東海第二発電所 設計及び工事計画変更認可申請 概要説明資料

2023年5月11日
日本原子力発電株式会社

1. 設計及び工事計画変更認可申請概要

図1 RCW熱交換器の伝熱面積 (公称値) の設定方法

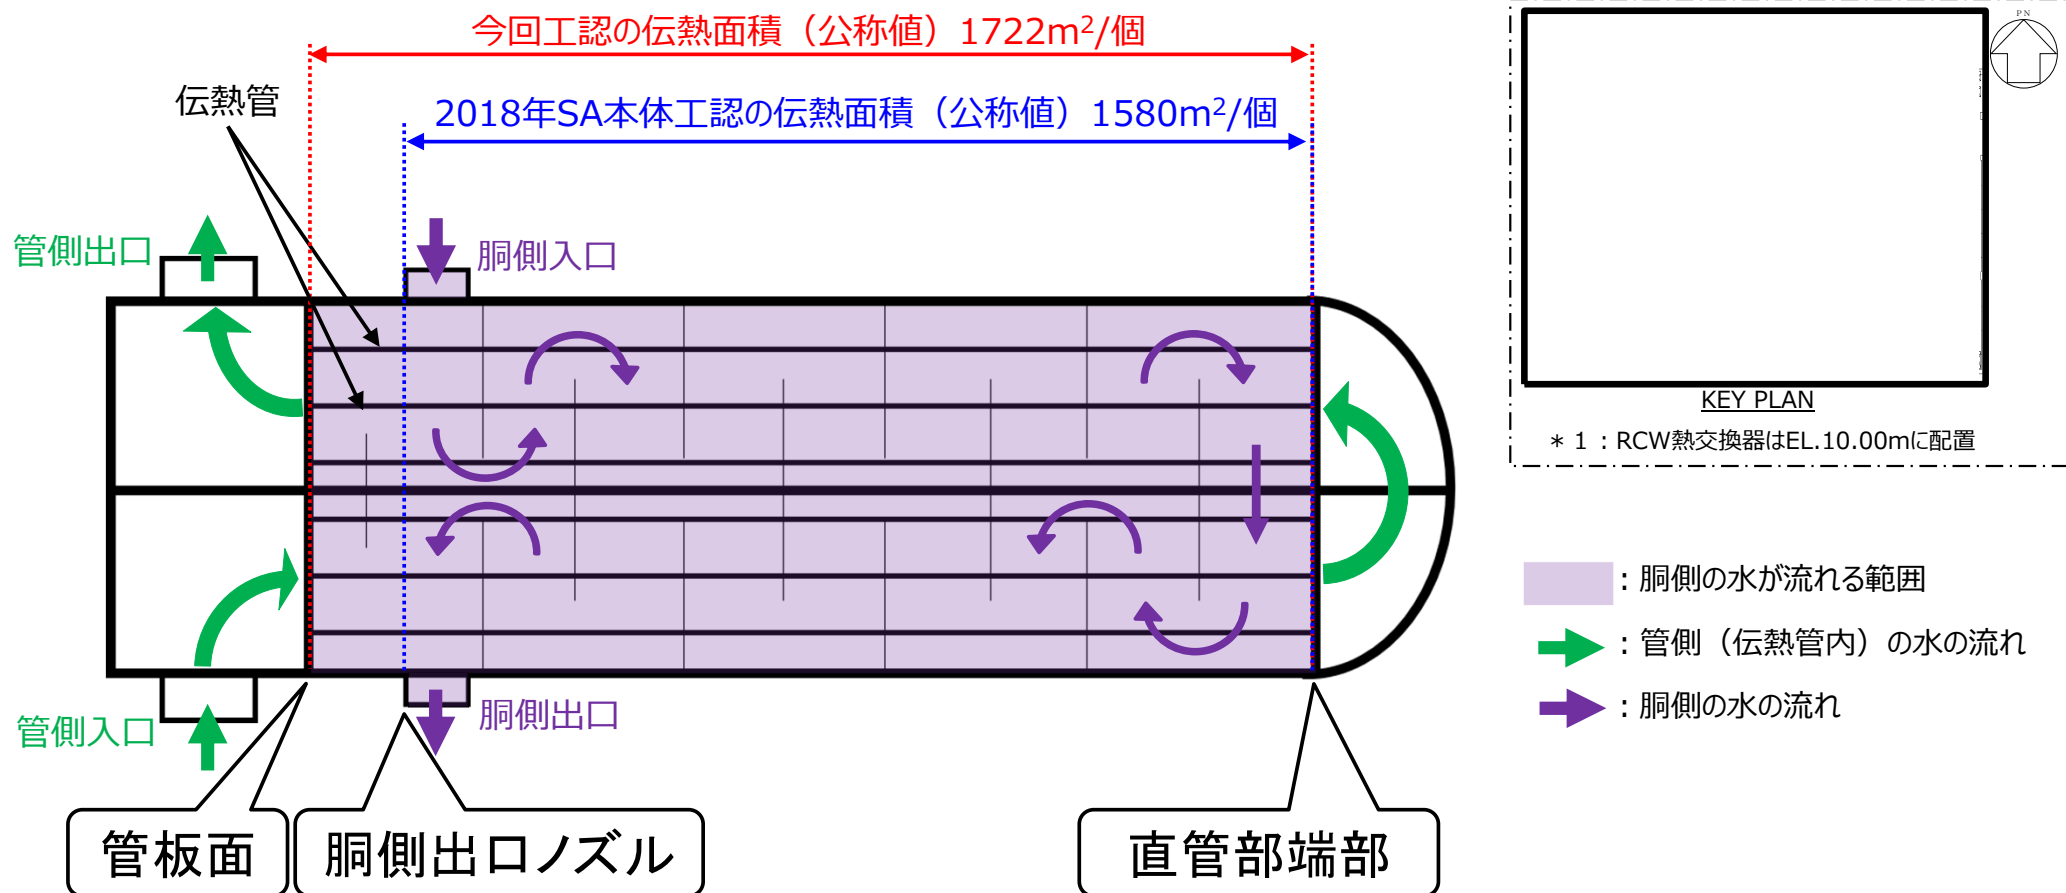
- ◆ 2018年SA本体工認では、建設時工認を踏襲して、保守的に胴側出口ノズルの位置から直管部端部までの伝熱管表面積を伝熱面積 (公称値) としていた。
- ◆ 今回工認では、他プラント及び2018年SA本体工認時の残留熱除去系熱交換器の伝熱面積 (公称値) の算出方法に合わせて、伝熱管接液部の全表面積を伝熱面積 (公称値) とする。熱交換器の胴側管板面と出口ノズル間においても流れが生じており伝熱性能は同等であることから、伝熱面積として期待できる。

図2 CUW非再生熱交換器の伝熱面積（公称値）の設定方法

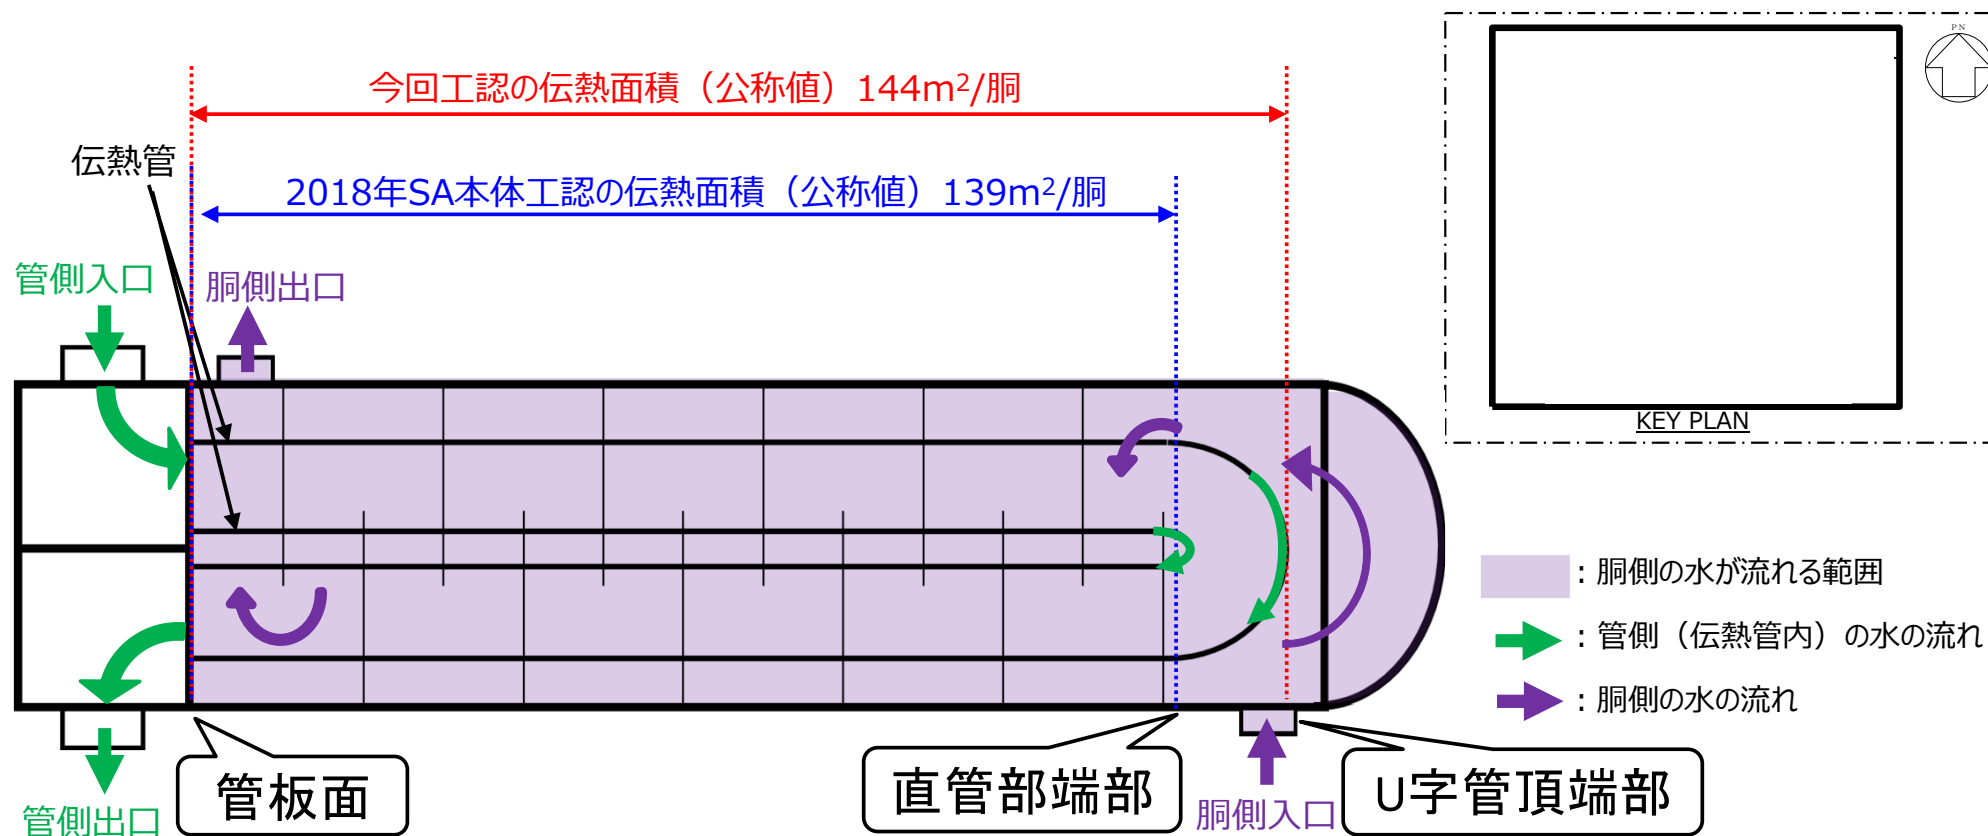
- ◆ 2018年SA本体内工認では、建設時工認を踏襲して、保守的に管板面の位置から直管部端部（U字管除く。）までの伝熱管表面積を伝熱面積（公称値）としていた。
- ◆ 今回工認では、他プラント及び2018年SA本体内工認時の残留熱除去系熱交換器の伝熱面積（公称値）の算出方法に合わせて、伝熱管接液部の全表面積を伝熱面積（公称値）とする。U字管部においても流れが生じており直管部とU字管部の伝熱性能は同等であることから、伝熱面積として期待できる。

図6 ケーブル処理室用配管系統の変更前後

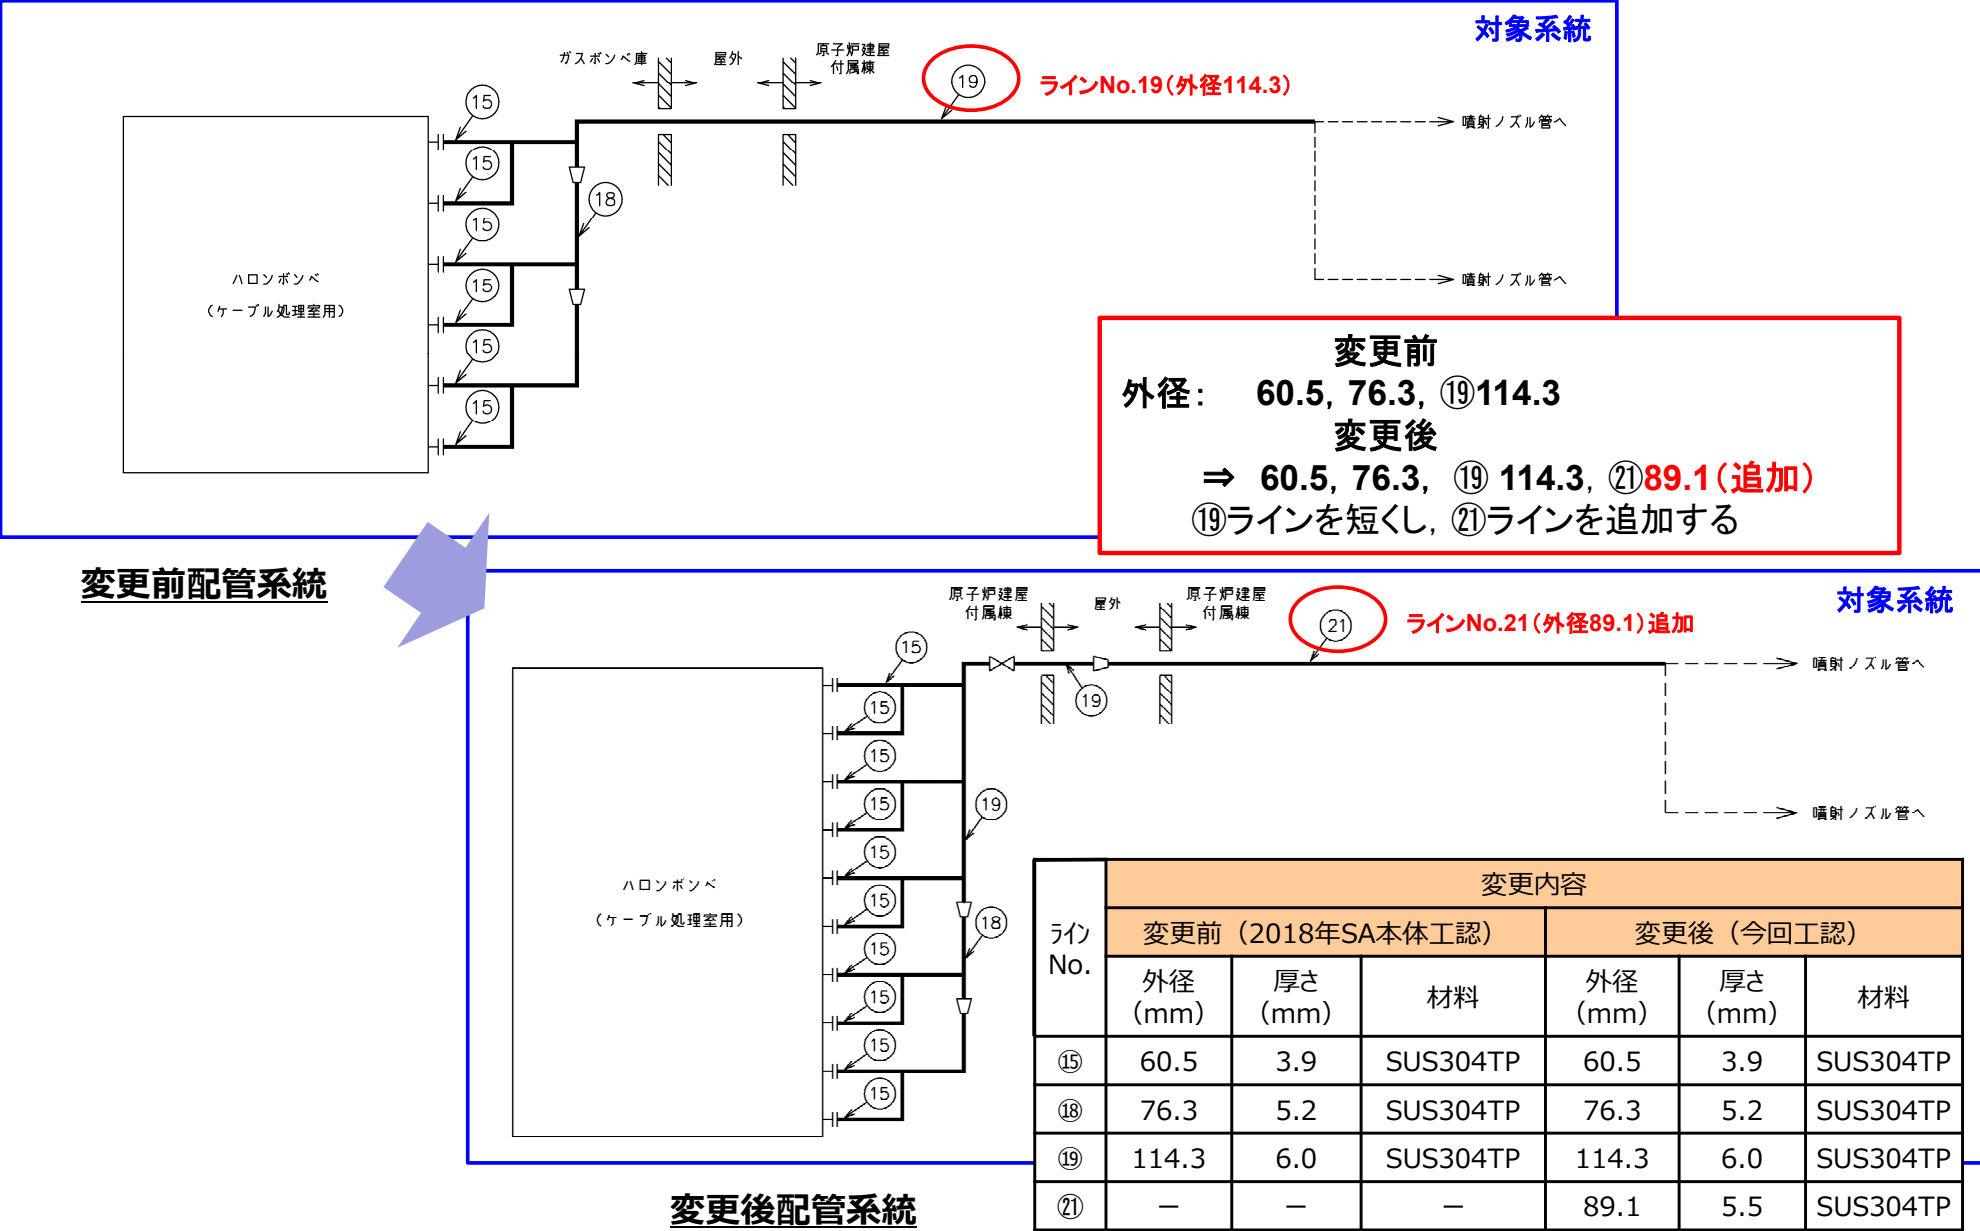
ボンベ 種別	対象	変更内容							変更理由
		項目	変更前（2018年SA本体内工認）			変更後（今回工認）			
ハロン	緊急用電気室 （緊急用MCC他）用	名称	ハロンボンベ（緊急用電気室（緊急用MCC他）用）～緊急用電気室（緊急用MCC他）			ハロンボンベ（緊急用電気室 1F 用）～緊急用電気室 1F			◆ハロンボンベ（容器）名称変更に伴い、主配管の名称を変更する。 ◆なお、ハロンボンベ（容器）の設置場所（設置床）変更によっても、2018年SA本体内工認の設備仕様で消火能力は満足しているため、配管仕様（外径、厚さ、材料）に変更はない。 【別紙 第2表、第2図 参照】
	緊急用電気室 （緊急用蓄電池）用	名称	ハロンボンベ（緊急用電気室（緊急用蓄電池）用）～緊急用電気室（緊急用蓄電池）			ハロンボンベ（緊急用電気室 2F 用）～緊急用電気室 2F			
	緊急用電気室（緊急用125V MCC）用	名称	ハロンボンベ（緊急用電気室（緊急用125V MCC）用）～緊急用電気室（緊急用125V MCC）			ハロンボンベ（緊急用電気室 3F 用）～緊急用電気室 3F			
	ケーブル処理室用	配管仕様	外径 (mm)	厚さ (mm)	材料	外径 (mm)	厚さ (mm)	材料	◆ハロンボンベ（容器）の設置場所（設置床）変更による配管経路の延長（配管体積増加）に伴い、消火能力を満足させるため、配管仕様（外径、厚さ、材料）を変更する。【図6参照】、【別紙 第2表、第1図 参照】

図7 高圧炉心スプレイ系ディーゼル発電機室用配管系統の変更前後

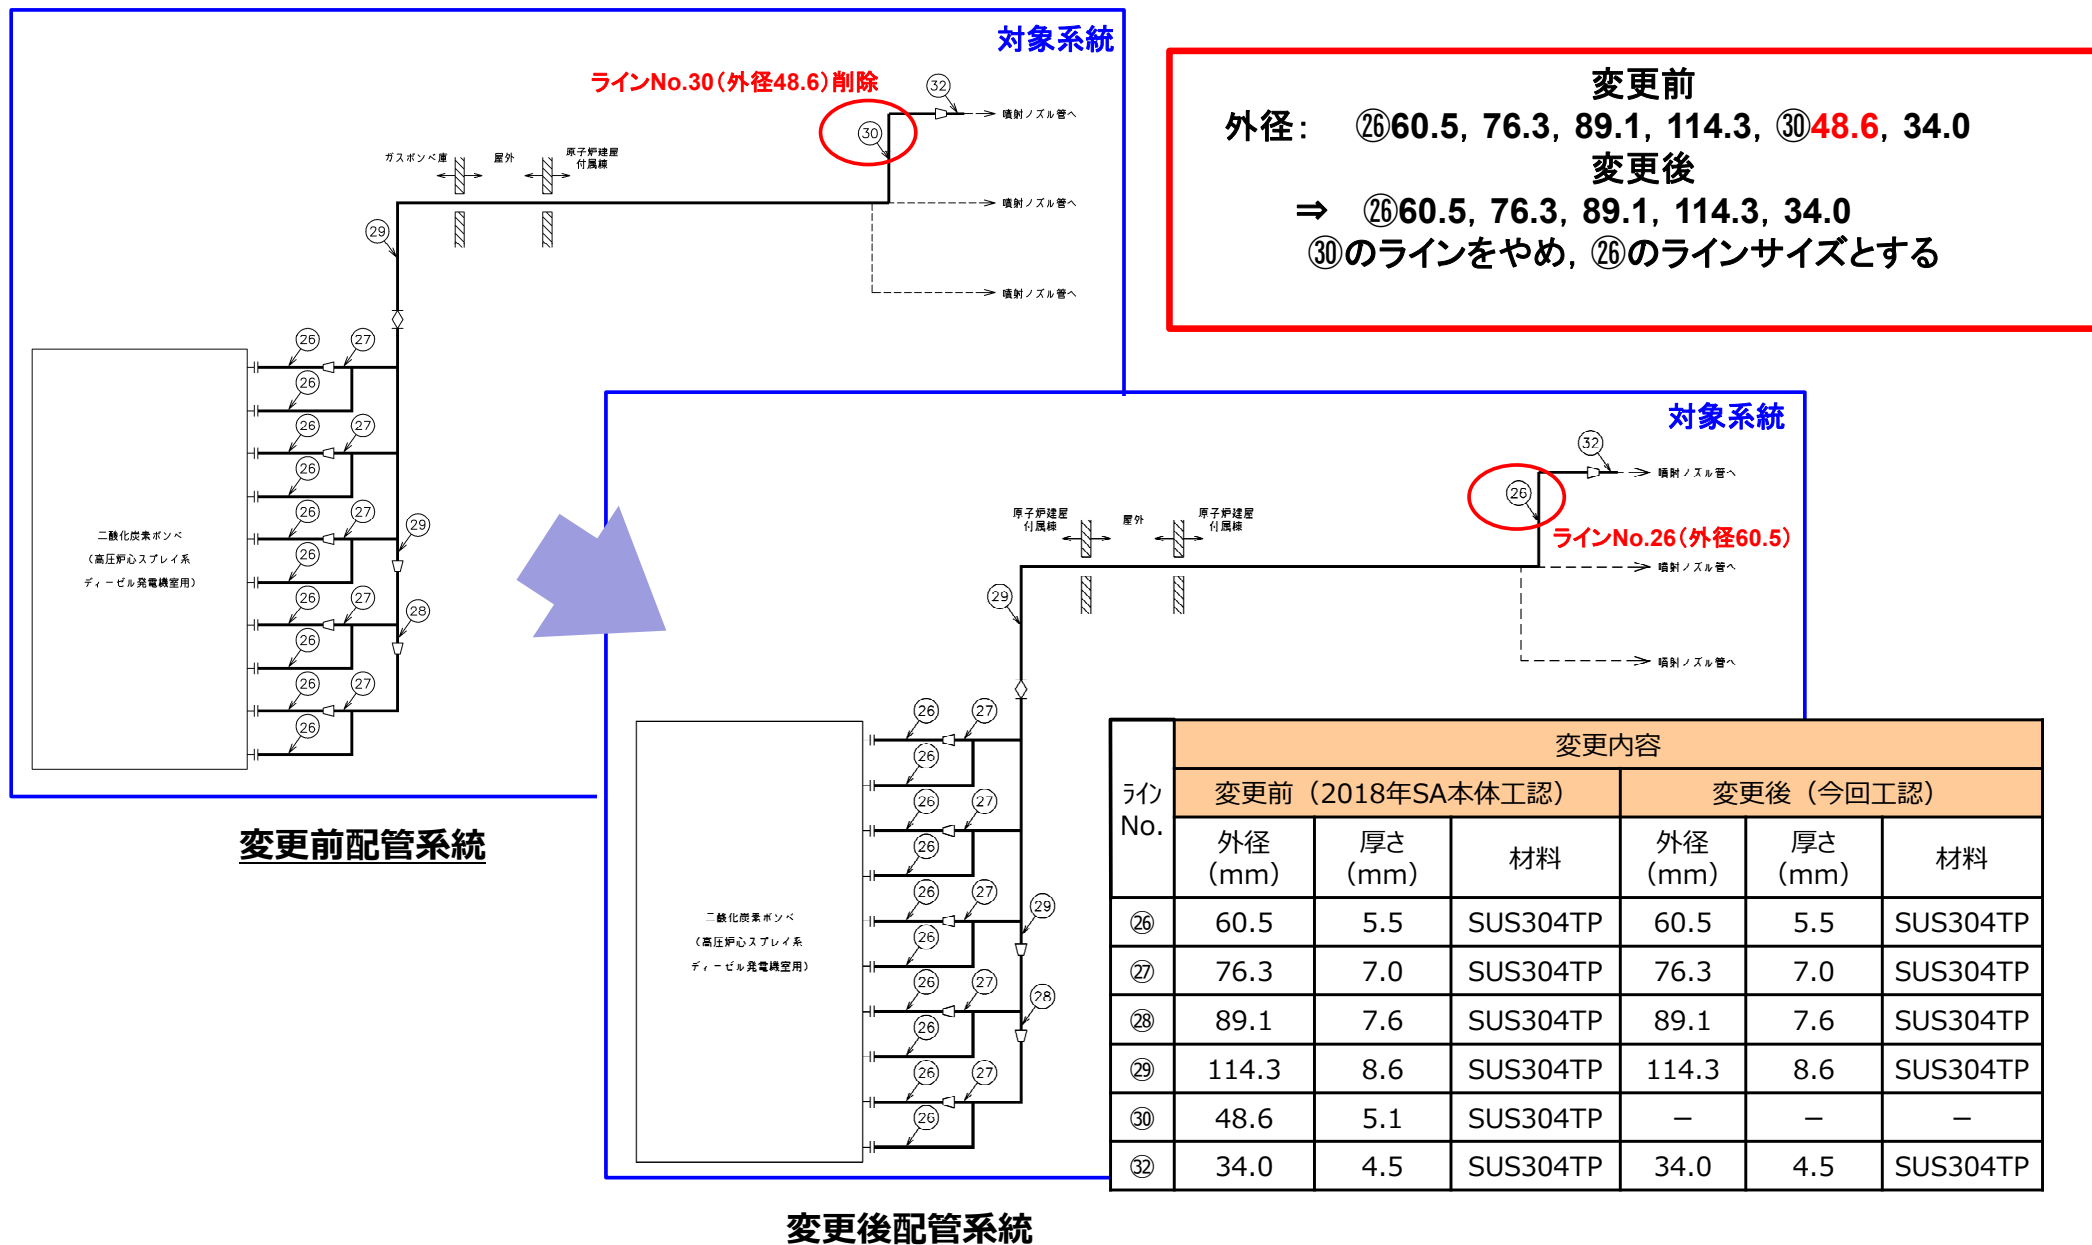
60.5	3.9*1	SUS304TP	60.5	3.9*1	SUS304TP	
			76.3	5.2*1	SUS304TP	76.3	5.2*1	SUS304TP	
114.3			6.0*1	SUS304TP	114.3	6.0*1	SUS304TP		
—	—	—	89.1	5.5*1	SUS304TP				
二酸化炭素	高圧炉心スプレイ系 ディーゼル発電機室用	配管仕様	外径 (mm)	厚さ (mm)	材料	外径 (mm)	厚さ (mm)	材料	◆二酸化炭素ボンベ（容器）の設置場所（設置床）変更による配管経路の延長（配管体積増加）に伴い、消火能力を満足させるため、配管仕様（外径、厚さ、材料）を変更する。【図7参照】、【別紙 第2表、第1図 参照】
